# 令和7年度 第2回 中村川水系河川整備計画懇談会 説明資料

令和7年11月5日

青森県

## 2. 意見の概要と対応（第1回懇談会）

# 洪水時の浸水範囲の比較

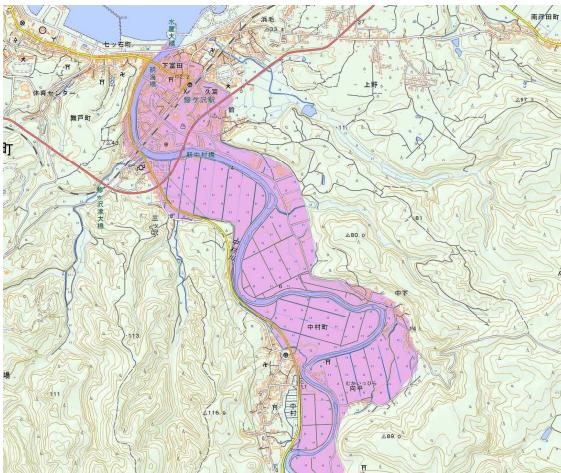
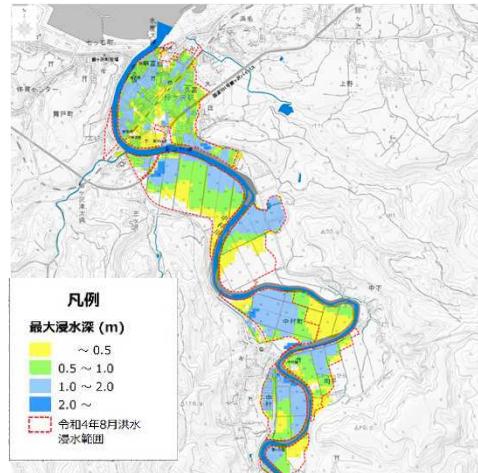
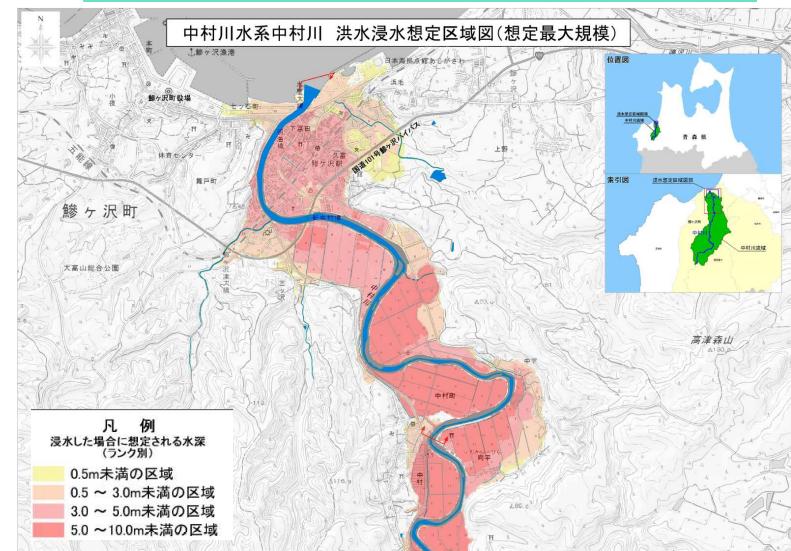
- ⑧昭和33年と令和4年の洪水被害状況を比較し、浸水範囲の特性を理解した上で治水対策を検討するとよい。
- ⑨昭和33年から令和4年まで、短い間隔で災害が発生している。

- ⑧⑨過去の洪水等を踏まえた、洪水による最大規模の浸水被害の範囲についてはハザードマップ等で示されていますが、河道拡幅等のハード整備だけでは防ぎきれない超過洪水については、ハード整備を計画的に進めるのはもちろん、ハザードマップの作成、防災教育、訓練、情報伝達など、住民自ら適切な行動がとれるよう支援するソフト対策の他、流域治水の取り組みを進め、雨水貯留対策、治山対策など、あらゆる関係者で連携していきます。

河道拡幅等のハード整備だけでは防ぎきれない超過洪水については、ハザードマップの作成、防災教育、訓練、情報伝達など、住民自ら適切な行動がとれるよう支援するソフト対策の他、流域治水の取り組みを進め、雨水貯留対策、治山対策など、あらゆる関係者で連携していきます。

基本高水流量及び配分流量の変更

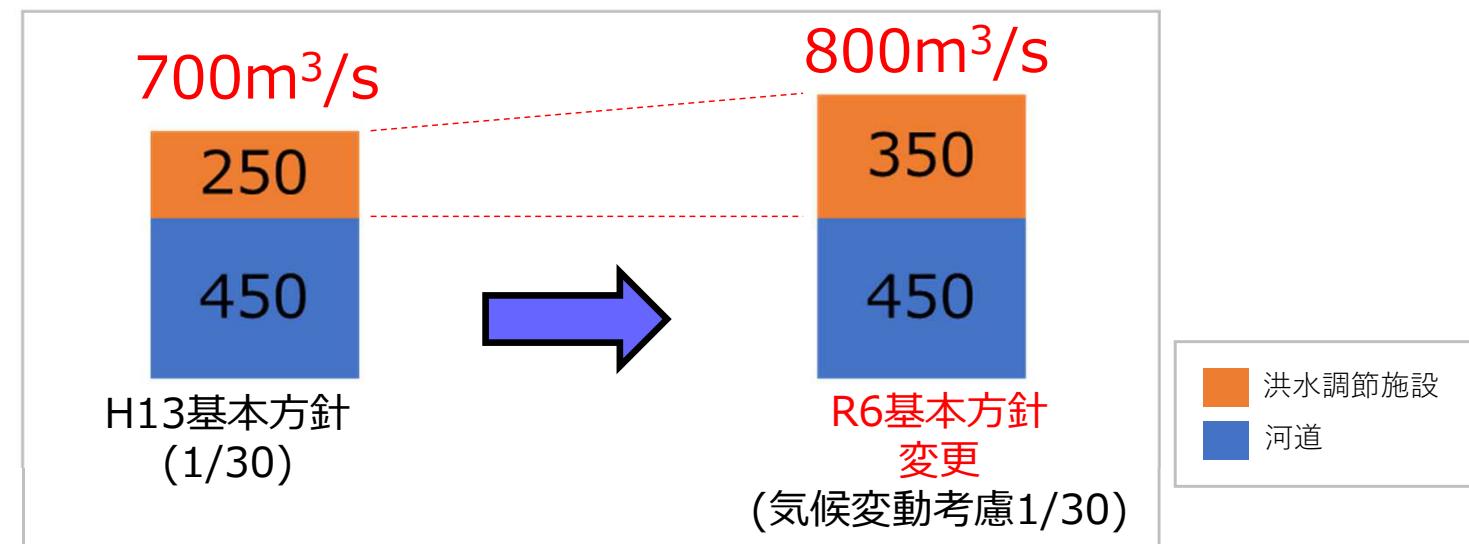
⑩現行と変更後の河川で受け入れられる量が450  $m^3/s$ で変わらず、変更後は、残り350  $m^3/s$ を河川以外で受け止めようとしている計画だが、川で受け止める量がかわらないのはなぜか。

⑩河道拡幅等により河川で受け持つ流量を増やす場合、河川沿いにある多くの民家を移転補償することになるのに加え、近年施工した橋梁の再架替えが生じることとなり、地域社会や幹線交通へ与える影響が非常に大きくなることを考慮し、河道の配分流量を変えないこととしています。

# 河川工事における環境配慮

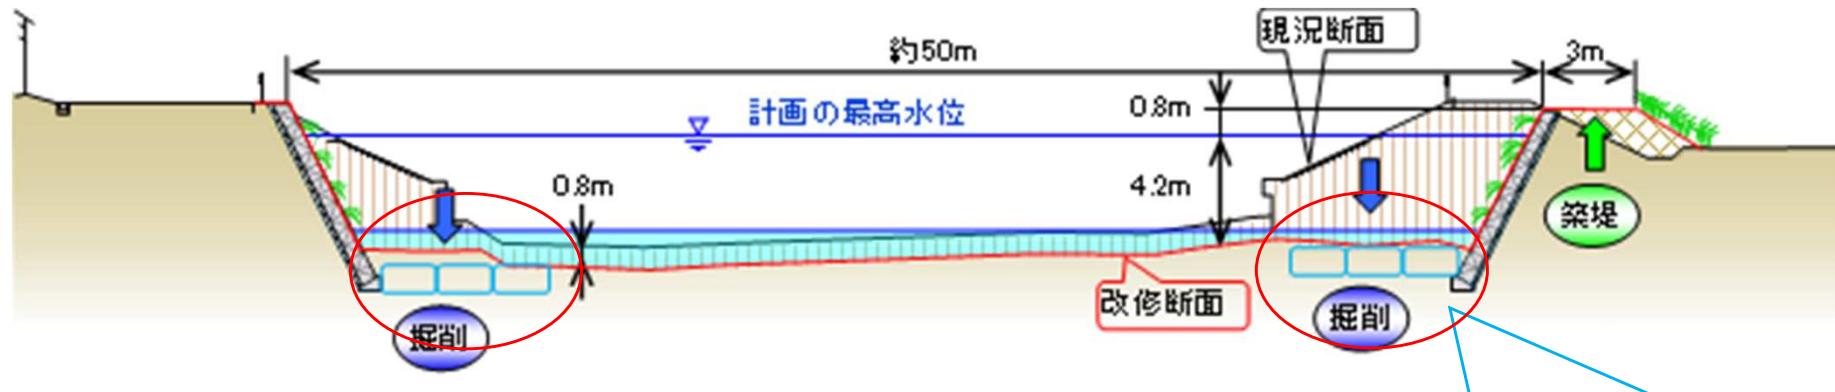
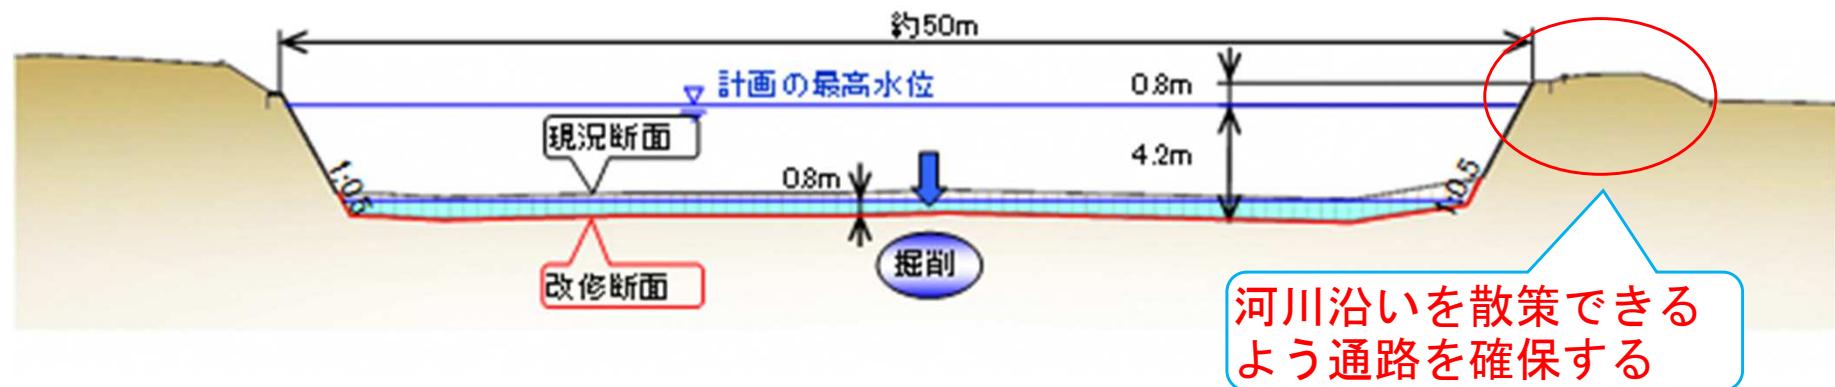
- ⑪周辺に生息・生育する動植物調査を十分に行い、これらへの影響を極力与えないよう取り組んでほしい。
- ⑫鉄道橋付近にある根固めブロックが白鳥や魚類の住処となっているため、ブロックの撤去はやめてほしい。
- ⑬新中村橋付近に白鳥が飛来しており、町の観光の見どころでもあるため、遊歩道を整備した方が良いのではないか。

- ⑪河川の整備にあたっては、周辺に生息・生育する動植物調査を充分に行い、これらの影響を極力少なくし、良好な環境の保全を図ります。
- ⑫ブロックは撤去してしまいますが、袋詰玉石等の設置により、水際環境の改善や生物の移動に配慮します。
- ⑬河川沿いを散策できるよう通路を確保します。

袋詰玉石等の設置により、水際環境の改善や生物の移動に配慮する。

河川沿いを散策できる  
よう通路を確保する

## 【No. 14～16】報告

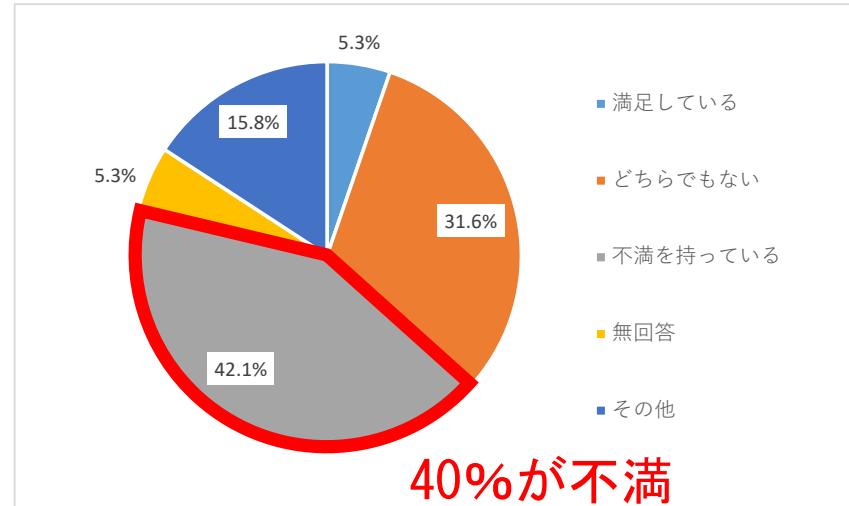
- ⑯河道整備前は、シロウオ漁など川と親しんで暮らしていた。河道整備後、急勾配の護岸になり、治水には効果があると思うが、川に近づきにくくなつた。
- ⑯中村川にサケの捕獲施設があるため、サケのことも考えてもらいたい。
- ⑯ふれあい公園に川の中を観察できる施設を作っているが、現在は苔が生えている。この施設はそのまま残していくのか。

- ⑯以前と比べて急勾配の護岸になりますが、階段を配置し水辺に近づけるよう配慮しています。
- ⑯サケの捕獲施設は管理者の意向で撤去しており、現在はありませんが、引き続きサケ等の生息・生育環境に配慮し、河川整備を進めてまいります。
- ⑯ふれあい公園施設は昨年から改修中です。整備後は川の中が観察でき、体験学習の場として活用できるようになります。

# 河口部の土砂堆積

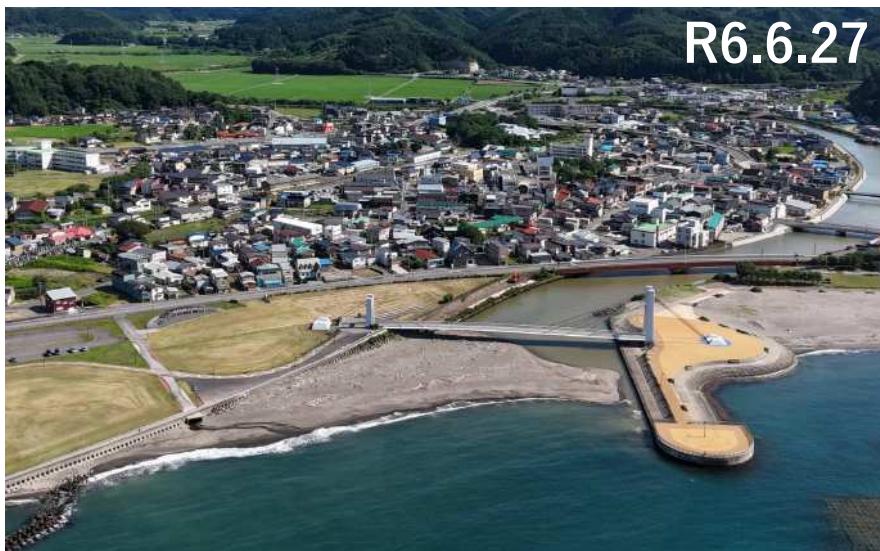
- ②今回の洪水の後、どこまでフラッシュされたのか写真をできる限り集め、河口の粒径や比重を調べれば洪水 $450\text{m}^3/\text{s}$ 流れるときに河口にたまつた砂が吐き出されるかどうか簡単に計算で出すことができるため、事務局に検討してもらうことにする。
- ③河口部の浚渫工事が必要なのではないか。
- ④河口に砂がたまっているが、どんな対策を考えているのか。

- ②③過去の検討において、一定程度の洪水により、河口にたまつた砂がフラッシュされることが分かっています。

なお、河口部の土砂堆積は、令和4年洪水の時の地元意見も踏まえ、河口部で測量などを実施しています。今後も検討の対象として含めていきたいと思っています。

④管理している漁港整備事務所と協議して支障があるようであれば撤去するように協議を進めています。

過去の検討において、一定程度の洪水により河口にたまつた砂がフラッシュされることが分かっています。河口部の堆砂は、令和4年8月洪水後の地元意見も踏まえ、河口部の測量調査を実施しており、今後の検討対象としていきます。

# 【No. 32～37】報告

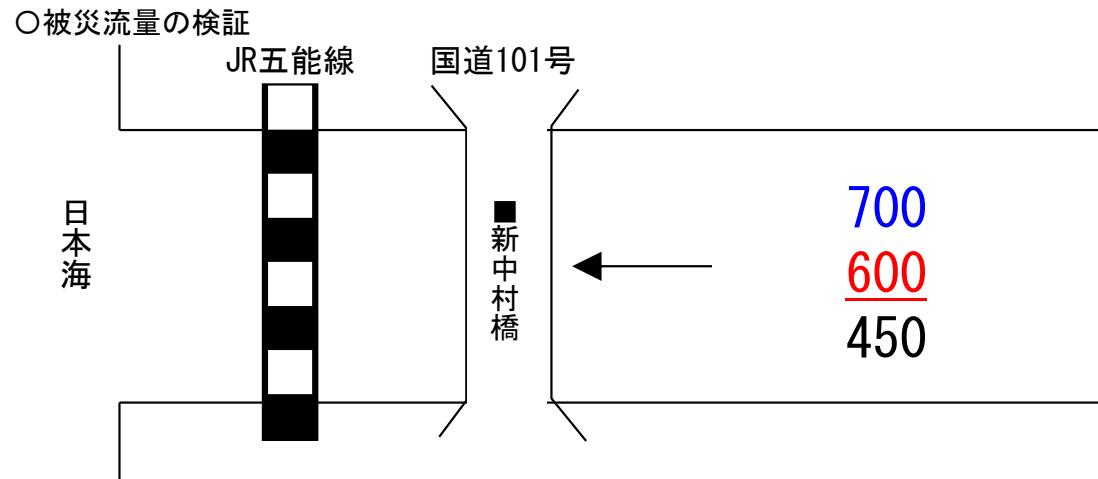
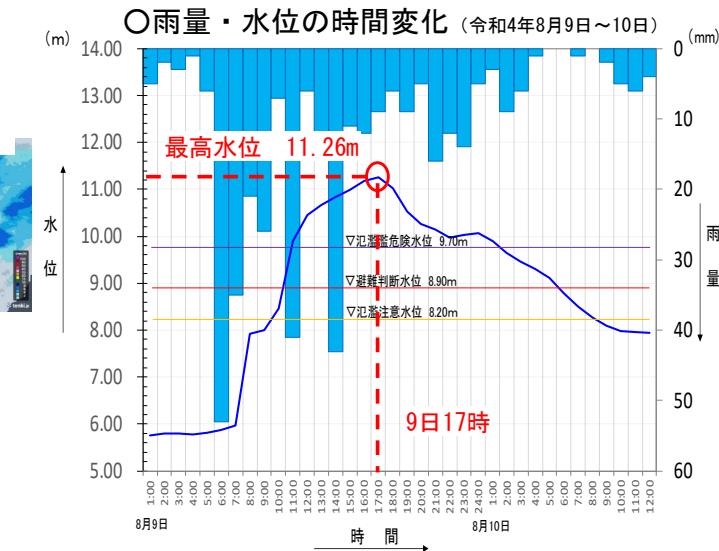
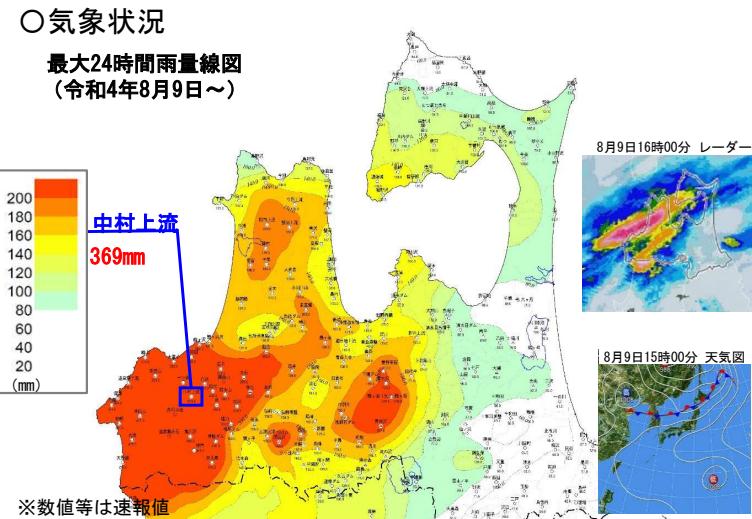
- ③②令和4年の出水時は何 $m^3/s$ 流れていたのか。
- ③③令和4年洪水は河口部の護岸が壊れたため水位が下がっていた。
- ③④令和4年8月洪水の浸水範囲が昭和33年洪水よりも狭くなったのは、国道が高くなったり地盤が高くなったことによるものでないか。
- ③⑤令和4年8月洪水時、鉄道橋に大きな木が引っ掛けたり、せき止めていたので、堤防越水の原因の一つかと思う。
- ③⑥⑦令和4年8月洪水の氾濫原因は内水・外水どちらか。

- ③②令和4年8月洪水時は、現在の整備計画流量の450 $m^3/s$ を上回る、約600 $m^3/s$ 程度が流出していたと推定しています。
- ③③令和4年洪水時、町内では、道路等に備わっている地域の排水機能を上回る雨により冠水が発生し、また上流で堤防を越水した水が下流で川に戻るといったことが起きていたと想定されます。
- ③④道路等が高くなったり河川改修が進んだことにより、浸水範囲が狭くなったと考えられます。
- ③⑤JR橋付近の未改修区間は河道断面が狭く、湾曲していることから、JR橋上流における水位のせき上がり等、複合的な要因により外水氾濫が発生したと考えています。
- ③⑥⑦内水氾濫と外水氾濫のどちらの現象も起きており、複合的に発生したものと考えています。

## 【No. 4】本文変更

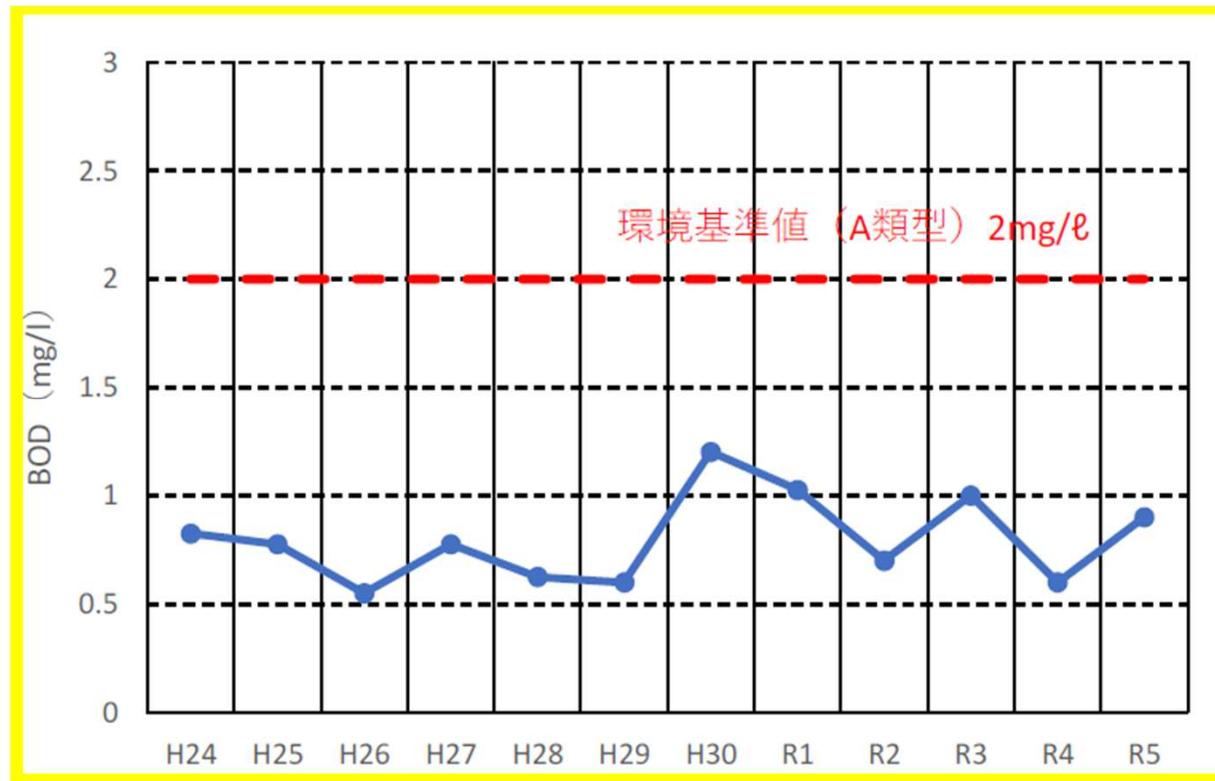
- ④図1-15 令和5年度のBODの結果 (0.9mg/L) を追加してください。

- ④意見を踏まえ、追加します。
